Produkt: **Jalousieaktoren JA/S**

Typ: **JA/S 2.230.1, JA/S 4.230.1, JA/S 8.230.1,
JA/S 4.230.1M, JA/S 8.230.1M, JA/S 4.24.1, RA/S 4.230.1**

Allgemeine Information

zu:	Jalousie, xf/2.3 Jalousie, xf M/2.3 Jalousie, 4f 24V/2.3 Rollladen, 4f/2.3
ab:	03/2007

1. Parameterfenster „X Allgemein“

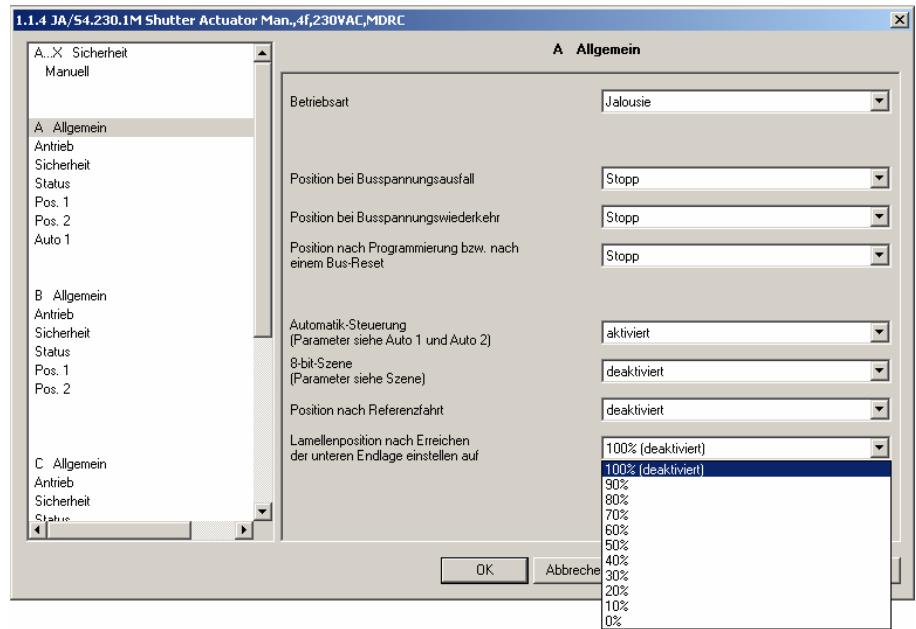
Parameter „**Lamellenposition nach Erreichen der unteren Endlage einstellen auf**“

100% (deaktiviert) = Lamellen sind/bleiben geschlossen

...
0% = Lamellen vollständig geöffnet

Zuvor war das Verhalten umgekehrt.

Fehler wurde korrigiert.
